Nota de Seguridad Actualizada

Sistemas de resonancia magnética de Philips con elastografía de resonancia magnética (ERM)
Posibilidad de mediciones de rigidez hepática inexactas (más bajas)

Mayo de 2026

La Nota de seguridad de abril de 2026 se ha actualizado para incluir información adicional. Consulte las Secciones 6 y 7 recientemente añadidas a continuación.

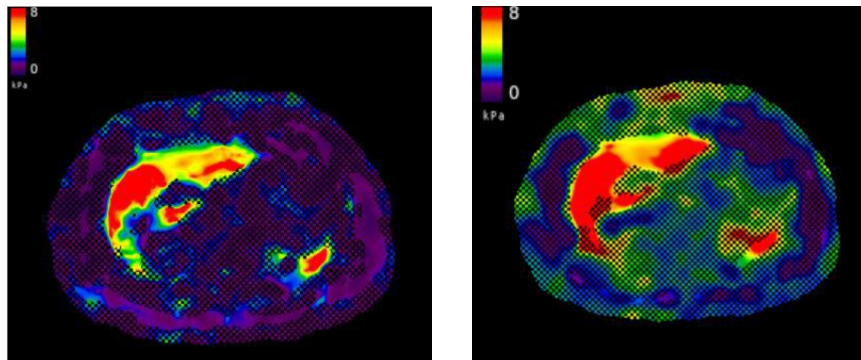
Philips ha tenido conocimiento a través del desarrollador del sistema de software de EMR, Resoundant, de un problema que afecta a las mediciones de rigidez de EMR cuando se utiliza un rango específico de parámetros de reconstrucción de imágenes en combinación con el algoritmo de Resoundant. Específicamente, la configuración predeterminada del tamaño del vóxel de reconstrucción en el protocolo de escaneo de EMR es demasiado pequeña, lo que puede provocar mediciones de rigidez hepática inexactas (valores más bajos). Consulte la figura 1.

Figura 1. Un ejemplo de lo que puede ocurrir. El elastograma izquierdo se obtuvo con un tamaño de vóxel de reconstrucción de 1,17 mm a partir del protocolo de EMR predeterminado y muestra que las mediciones de rigidez en el hígado están sesgadas hacia valores más bajos. El elastograma derecho se obtuvo con un tamaño de vóxel de reconstrucción de 1,65 mm con los mismos datos.
